Vysvětlení zadávací dokumentace č.1

Název veřejné zakázky: **Výstavba kolumbárních zdí na hřbitově v Litvínově – I. etapa**
systémové číslo VZ na profilu zadavatele: P25V00000082

Příklad kladení dlažby navrhovaný projektantem:

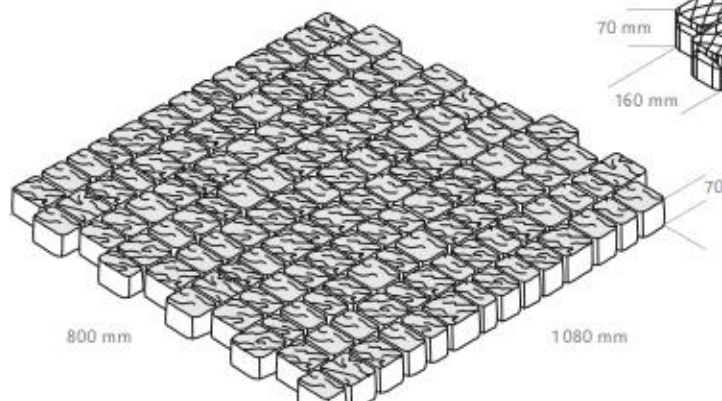
Prosíme o bližší specifikaci Pol. č. 38 - Vysokopevnostní vibrolisovaná dvouvrstvá betonová dlažba tl. 70 mm (1040*800mm) – dodávka – 526,795m².

Uvedený rozměr dlažby vychází z projektantem stanoveného kladení dlažby - viz výkres D.1.1.3 Kladení – etapa I.pdf. Tloušťka dlažby byla zvolena s ohledem na využití plochy i pro pohyb vozidel údržby (vozidla o hmotnosti do 3,5 tuny) a požadavek na nezbytnou únosnost dlažby, zadavatel proto požaduje tloušťku dlažby min. 70 mm.

Celá vrstva – výška 70 mm

Hmotnost: 145 kg/m²

Jednotlivé prvky jsou zastoupeny:

Čtyřiblok

Šestiblok
